Saksnr	Utval	Type	Dato
008/17	Plan- og miljøutvalet	PS	22.02.2017
	Kommunestyret	PS

2. gangs handsaming av reguleringsplan for Jydalen, Fammestad

1. gangs handsaming av reguleringsplan for Jydalen, Fammestad

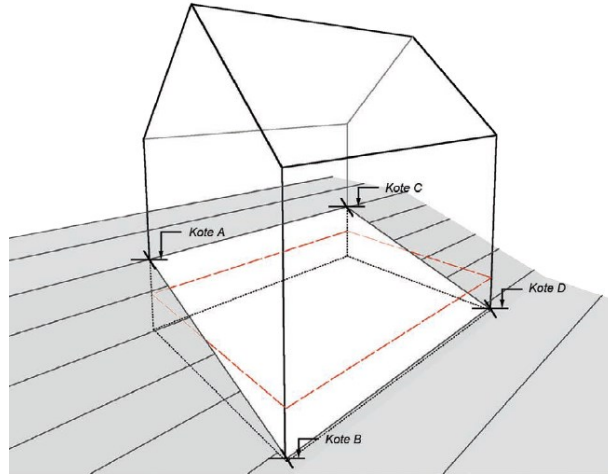
Administrasjonen foreslår at det leggst inn ei ny føresegn under § 4.1 der talet på bueinigar innanfor planområdet vert presisert. Område BFS1 vert delt opp i to delar, der den eine delen omfattar dei to eksisterande bustadhusa og den andre omfattar dei tre nye tomtane. Del BFS2 vert liggjande slik den er. Planområdet vil då omfatte tre bustadområde: BFS1, BFS2 og BFS3. Denne nummereringa leggst inn i både plankart og føresegner. Det nye område BFS1 omfattar dei to eksisterande bustadtomtane.

«Innanfor BFS2 kan det først opp inntil 6 bueingar: enten 3 tomannsbustadar, 3 einebustadar med inntil 1 sekundærbueining i kvar einebustad, eller ein kombinasjon av eine- og tomannsbustadar.»

«Innanfor BFS3 kan det først opp 4 einebustadar. Det kan ikkje etablerast sekundærbueining i desse einebustadene.»
